Urząd Miasta Bydgoszczy
Wydział Zamówień Publicznych
ul. Grudziądzka 9-15, 85-130 Bydgoszcz

WZP.271.31.2022.B

„Rewitalizacja Placu Kościeleckich” - WZP.271.31.2022.B

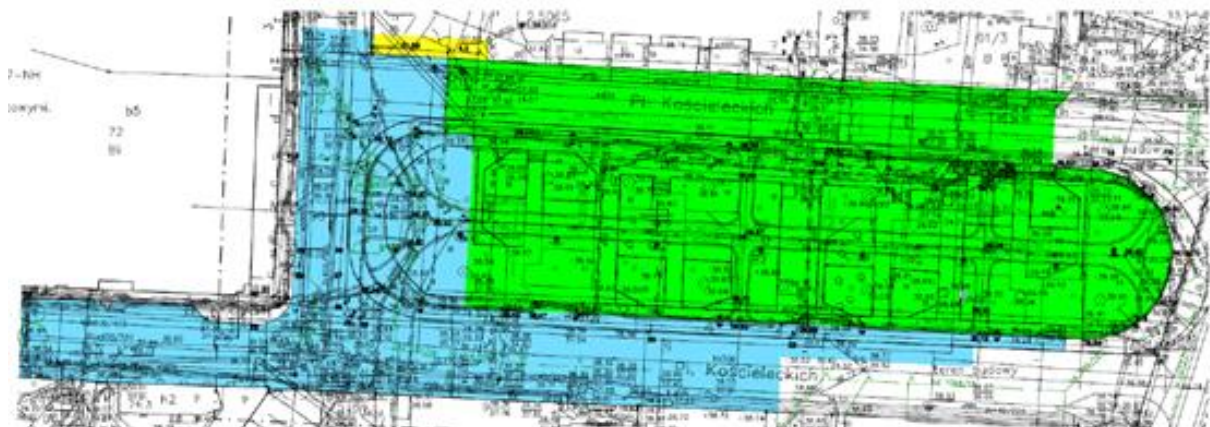
Zgodnie z Opisem przedmiotu zamówienia: „Roboty budowlane ujęte w przedmiotowym zamówieniu realizowane będą w dwóch etapach, których zakres obszarowy został określony na rysunku „Załącznik nr 1 do Umowy nr WIM-II 272. 2022” będącym załącznikiem do Umowy o roboty budowlane. Schematyczny podział na Etap I (kolor zielony) i Etap II (kolor niebieski) wg poniższego rys.”:

- Wyjaśnienie, w jaki sposób ma być zrealizowany zakres z etapu I, który do ukończenia będzie potrzebował zakończenia elementów z etapu II, m.in.: część II.1.2 Roboty rozbiórkowe i demontażowe, całość II.2.1 Usunięcie niskiej zieleni ozdobnej (jak MWiK rozpocznie prace, jeżeli nie będą wykonane rozbiórki na terenie, na którym planowana jest budowa komory), częściowo II.3 Branża sanitarna, częściowo II.4 Branża elektryczna, częściowo II.5 Branża sanitarna – sieci.

- Określenie, w jaki sposób rozliczony zostanie ewentualny przestój pomiędzy etapami wywołany brakiem możliwości wejścia na teren (niezakończeniem robót MWiK przed wyznaczonym terminem rozpoczęcia etapu II), tj. potwierdzenie, że Wykonawca uzyska dodatkowe wynagrodzenie za przedłużony czas funkcjonowania zaplecza budowy, czasowej organizacji ruchu, etc.

- Określenie, co ma zawierać „uzyskana decyzji o pozwoleniu na użytkowanie dla zakresu Etapu 1”? Przedłożone pozwolenie na budowę nie zawiera podziału na etapy.

- a) Roboty rozbiórkowe i demontażowe oraz usunięcie zieleni niskiej w miejscu lokalizacji zbiornika MWiK i jego instalacji zostaną wykonane przez Wykonawcę zbiornika wyłonięgo w postępowaniu organizowanym przez MWiK. Branżę sanitarną – instalacje i sieć oraz instalacje z branży elektrycznej i teletechnicznej należy wykonać zgodnie z dokumentacją dla terenu obejmującego Etap I.**
- b) Zamawiający informuje, iż nie przewiduje możliwości wypłaty dodatkowego wynagrodzenia za wydłużenie terminu realizacji umowy.**
- c) Uzyskanie decyzji o pozwolenie na użytkowanie części zakresu decyzji pozwolenia na budowę – Etap I jako część obiektu budowlanego mogąca samodzielnie funkcjonować zgodnie z przeznaczeniem (art. 55 ustawy Prawo budowlane).**

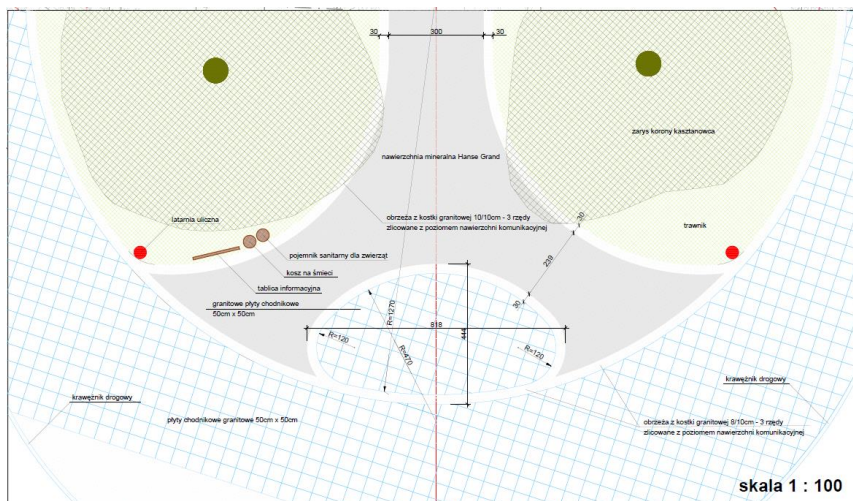
STAN ISTNIEJĄCY. Sposób układania nawierzchni chodników na już wykonanych odcinkach:

- a. Chodnik pod szkołą – schemat układania: „prosty”, bez pasa z kostki kamiennej wzdłuż krawężnika, z pasem (3 rzędy) z kostki wzdłuż ściany budynku

- b. Chodnik pod biurowcem Immobile – schemat układania: „prosty”, pas z kostki kamiennej wzdłuż krawężnika (3 rzędy kostki), z pasem (1 rząd) z kostki wzdłuż ściany budynku

- c. Chodnik pod stacją benzynową – schemat układania: „karo”, brak pasów z kostki kamiennej wzdłuż krawężnika i wzdłuż ściany budynku

- d. Chodnik na wykonanym fragmencie chodnika wokół wyspy centralnej – schemat układania: zbliżony do „karo” - płyty orientowane równoległe do osi ul. Bernardyńskiej; pas z kostki kamiennej wzdłuż krawężnika (3 rzędy kostki) tylko od strony stacji benzynowej, od strony szkoły brak; od strony wewnętrznej 2 rzędy kostki

- Jednoznaczne wskazanie schematu układania płyt chodnikowych, w tym określenie miejsc, gdzie należy wykonać opaskę z trzech rzędów kostki kamiennej.
- Jednoznaczne potwierdzenie, że nie będzie wymagane rozebranie już ułożonych fragmentów chodnika, krawężnika i obrzeża, w przypadku niezgodności układanych wzorów (istniejącego i projektowanego).
- Wskazanie kolorystyki możliwych do zastosowania elementów kamiennych (w stanie ob)

Zamawiający wskazuje sposób układania płyt chodnikowych jako „prosty” oraz konieczność wykonania opaski kamiennej z trzech rzędów kamienia od strony krawężnika oraz wynikowo od strony budynków lub płotu (na całej długości remontowanego chodnika). Jest to sposób wskazany w przypadku b) przy biurowcu firmy Immobile. Płyty chodnikowe na „MINIPLACYKU WSCHODNIM” należy układać w nawiązaniu do istniejącego chodnika, tj. w układzie „prostym” do osi ul. Bernardyńskiej. Zamawiający potwierdza, że nie będzie wymagał rozbierania istniejących fragmentów chodnika krawężnika i obrzeża, w przypadku niezgodności układanych wzorów (istniejącego i projektowanego).

Zamawiający wskazuje wybór kolorystyki płyt kamiennych jako jaśniejszy tożsamy z istniejącym chodnikiem przy biurowcu firmy Immobile.

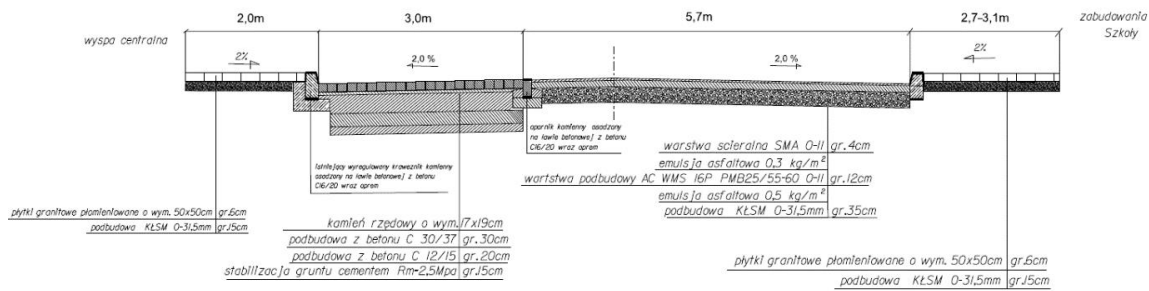
- a. wg rys. „PLAN SYTUACYJNY ZAGOSPODAROWANIA TERENU. GEOMETRIA MINIPLACYKU WSCHODNIEGO” (plik 074.PK.PW.MA2 - Plac wschodni):
zaznaczono, że istniejący układ płyt chodnikowych jest obowiązujący, wzdłuż krawężnika nie ma opaski z kostki kamiennej, a po stronie wewnętrznej istnieje opaska z kostki kamiennej z trzech rzędów kostki kamiennej

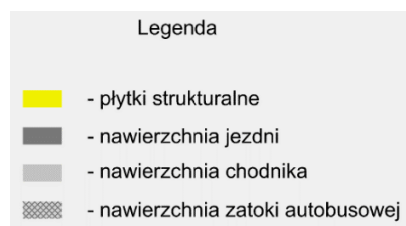
- b. wg „Uprozczonego projektu technicznego” branży drogowej – (plik 052.PK.PB.BD1 - Projekt techniczny branża drogowa)
„Prace uwzględniają rodzaje nawierzchni nawiązujące do zrealizowanego zakresu przebudowy ul. Kujawskiej (...) oraz przyległych jezdni i chodników ul. Pod Blankami”:
Na przekroju zaznaczono, że całość chodnika będzie wykonana z płyt 50x50 m (nie ma opaski z kostki kamiennej):
